### DĖL APKLAUSOS SĄLYGŲ PAAIŠKINIMO

Informuojame, kad į Kretingos rajono savivaldybės administraciją kreipėsi tiekėjai dėl mažos vertės pirkimo skelbiamos apklausos būdu „Kretingos miesto Plungės ir Kauno gatvių lietaus nuotekų sistemos projektavimo ir įrengimo darbai“ (toliau – Apklausa), su prašymu atsakyti į klausimus:

### DĖL APKLAUSOS SĄLYGŲ PAAIŠKINIMO

PRIDEDAMA. Kauno gatvės preliminari schema, Plungės gatvės preliminari schema, 2 lapai.

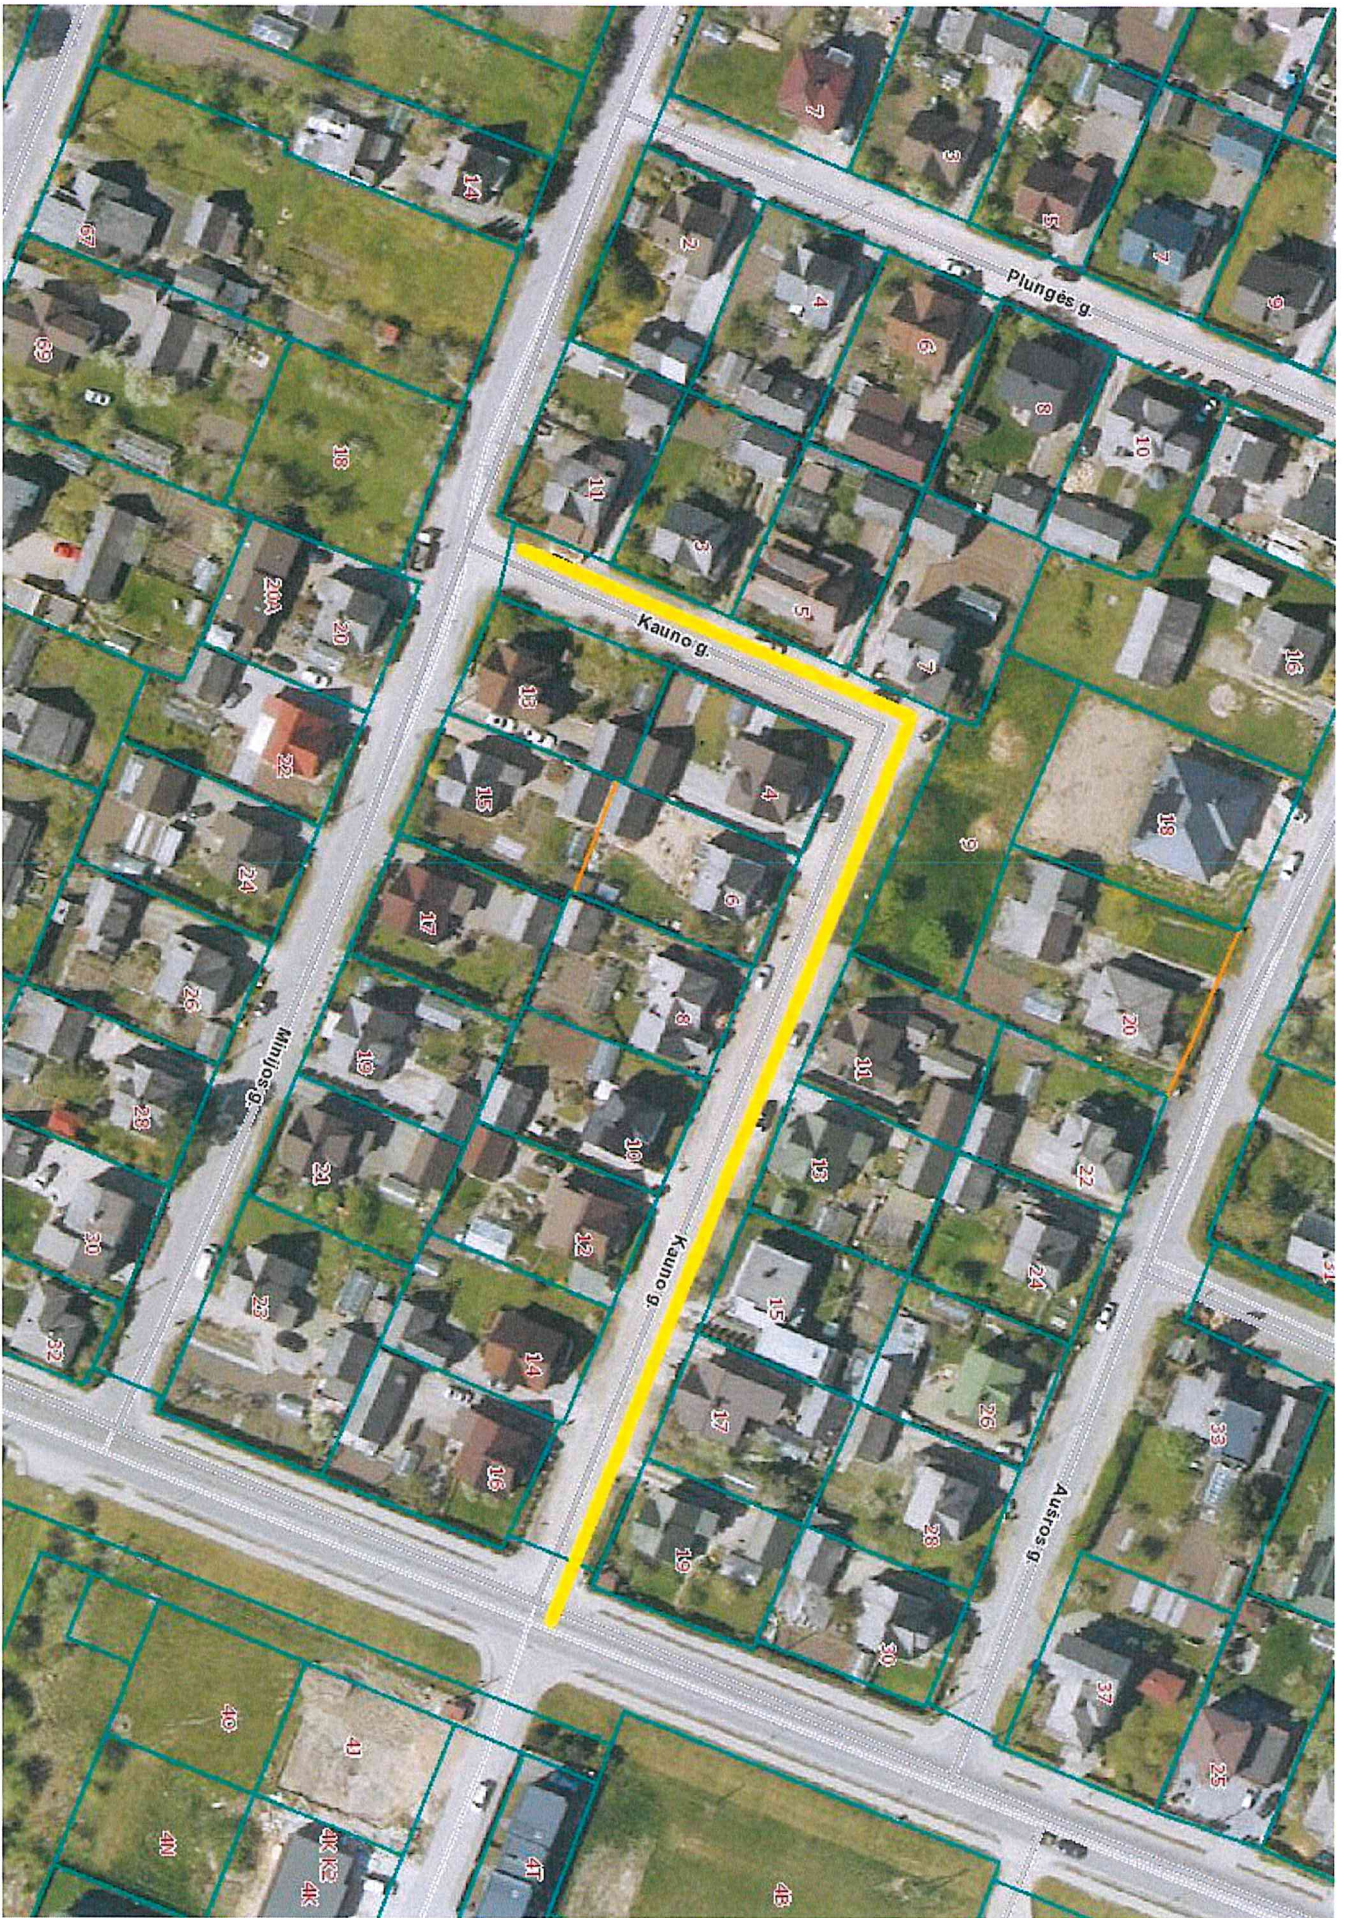
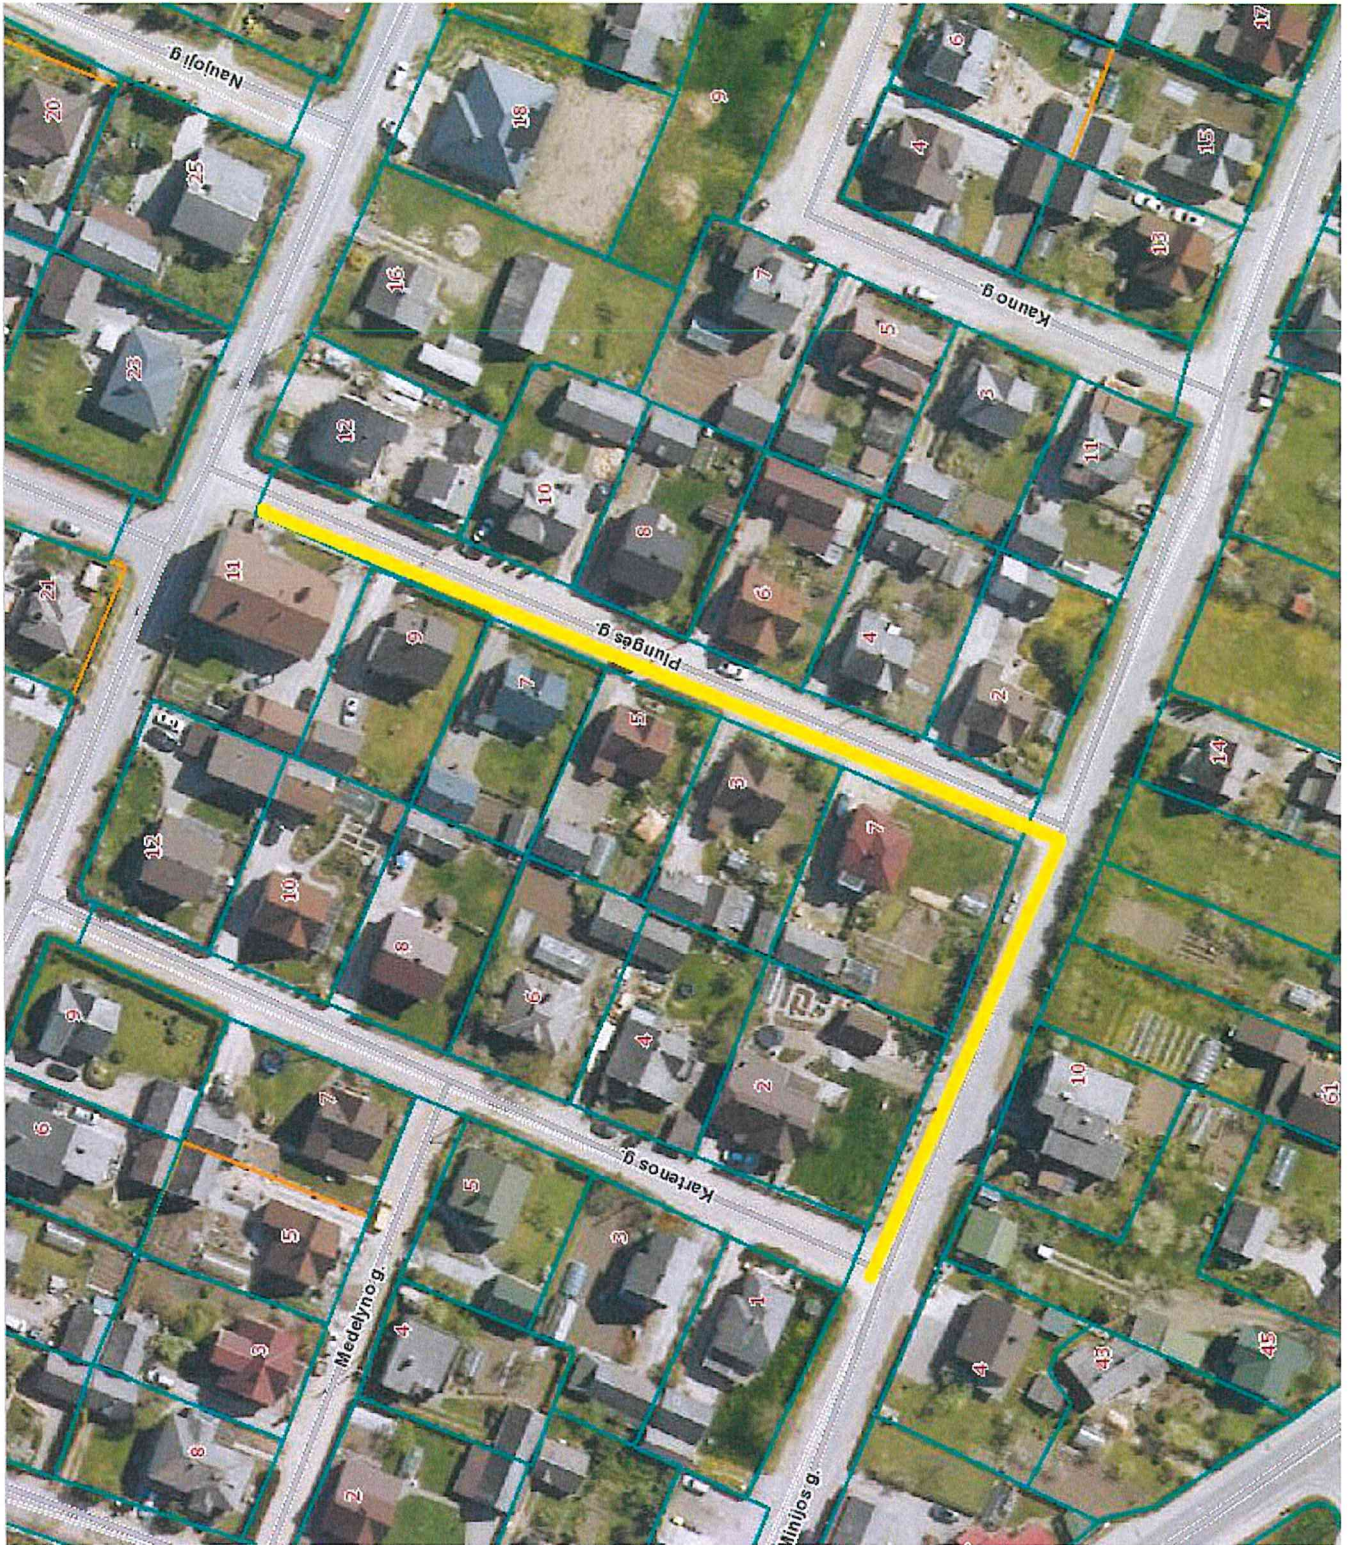
1.	<p>Laba diena, Techninėse specifikacijose "3 punkte Pirkimo objektas" nurodyta, jog "pagal pateiktą preliminarią schemą suprojektuoti ir pastatyti...&gt;".</p> <p>Prašome pateikti preliminarias schemas, kurios nurodytose abejose Techninės specifikacijos 3 punktuose, nes šiuo metu kartu su pridėtais dokumentais jų nėra.</p>	<p>Pridedame preliminarias Plungės ir Kauno gatvių schemas.</p>

3.	Pridėkite prašom planuojamų tinklų preliminarias schemas bei prisijungimo šulinių kortelės.	Pridedame techninėse specifikacijose 3.1 punkte nurodytas preliminarias Plungės ir Kauno gatvių schemas. Atkreipiame dėmesį, jog šulinio kortelių nei Centrinė perkančioji organizacija, nei UAB „Kretingos vandenys“ neturi. Galimus pasijungimo šulinius galima apžiūrėti vietoje.

5.	Prašome pateikti planuojamų vykdyti darbų schemas.	Pridedame techninėse specifikacijose 3.1 punkte nurodytas preliminarias Plungės ir Kauno gatvių schemas.

6.	Prašome nurodyti pasijungimo taškus ir jų kiekį.	Informuojame, jog techninėse specifikacijose nurodyta, kad pirkimo objektas yra pagal pateiktą preliminarią schemą suprojektuoti ir pastatyti Kauno g. ir Plungės g. paviršinių nuotekų magistralinius tinklus DN 250/315 mm ir paviršinių nuotekų išvadus DN 160 mm iki gyvenamųjų namų žemės sklypų ribų.

Lietaus kanal. sup. (Komunikacija) Nr. 30 321 KORTELĖ (Inginio pavadinimas) ITI Nr.91  
Ketinga (Miestas) Melozaloziu (Gatvė) 18-B-7 (Planšeto nomenklatūra)

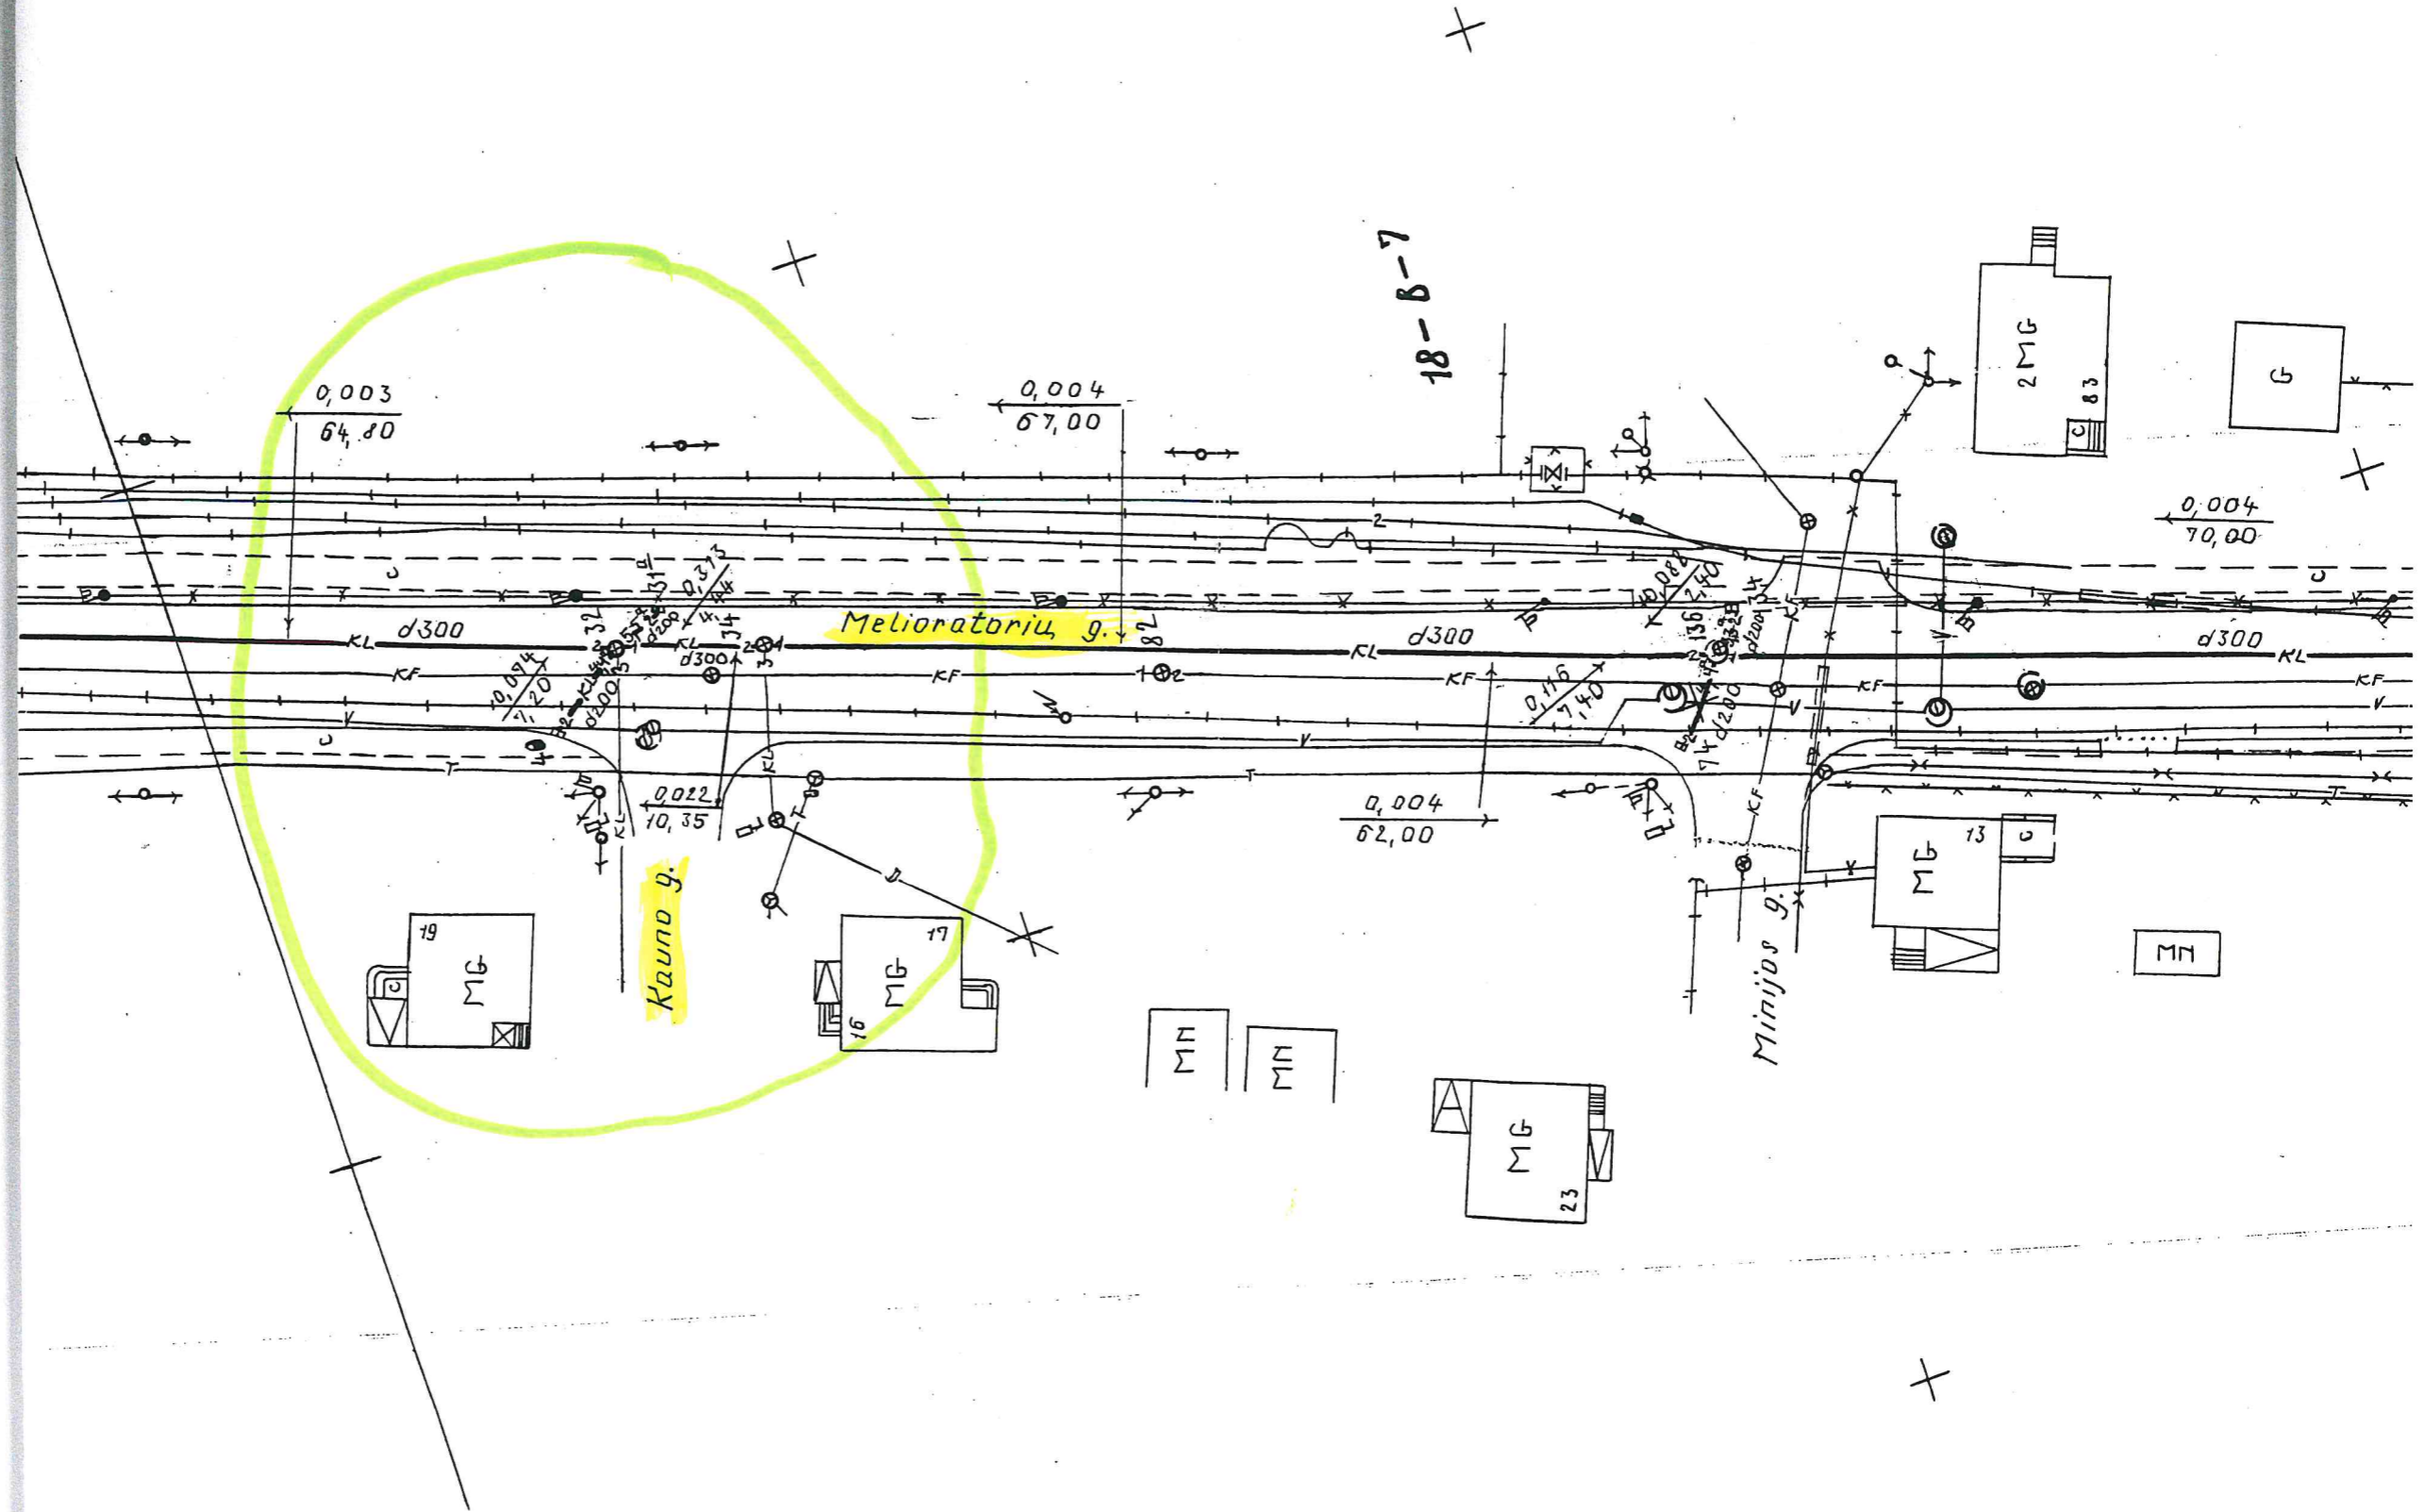
3.	Kad galėtume teisingai įvertinti reikalingus kiekius, prašome patikslinti: Ar yra žinomos pasijungimo vietos ir koks gylis?	Pridedama archyvuose rasta Kauno g. pasijungimo į Melioratorių g. šulinio kortelė Nr. 30 (321), šulinio gylis nurodytas kortelėje. Kartenos g. ir Minijos g. sankirtoje

1.	Prašome nurodyti kur turi būti pajungtos naujos linijos, taip pat prašome pateikti šulinių prie kurių reikia prijungti korteles.	2025-03-31 rašte Nr. D3-2283 jau buvo teiktas atsakymas, kad šulinio kortelių nei Centrinė perkančioji organizacija, nei UAB „Kretingos vandenys“ neturi, atkreipiame dėmesį, jog galimus pasijungimo šulinius galima apžiūrėti vietoje. Informuojame, jog Kauno g. jungiasi į Melioratorių g., o Plungės g. jungiasi į Minijos g. ir Kartenos g. sankirtą.
